仕様変更のお知らせ

拝啓 貴社益々のご盛栄のこととお慶び申し上げます。
平素は格別のご高配を賜り、衷心より厚く御礼申し上げます。
表題の件ですが、L-65N (BN) 車輪の仕様が変更となります。
変更内容については下記のとおりとさせていただきます。

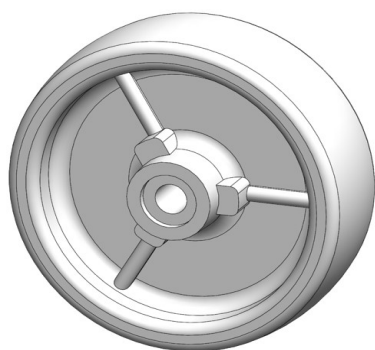
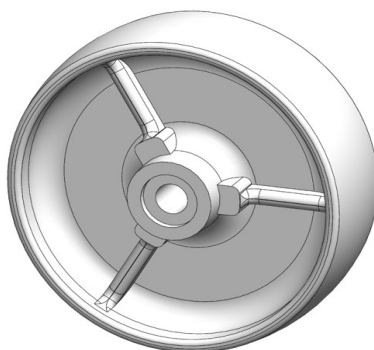
イメージ画像の通り、現行品からの形状スリム化へ変更となります。

車輪リブ部の厚みが
厚くなります

車輪外輪部（内側）の
厚みが薄くなります

車輪内輪部の厚み
が薄くなります

昨今の材料価格高騰によるコスト改善活動の一環として、形状スリム化へ変更となります。

弊社 2022 年 8 月出荷分より自然切替

性能に影響はございません。
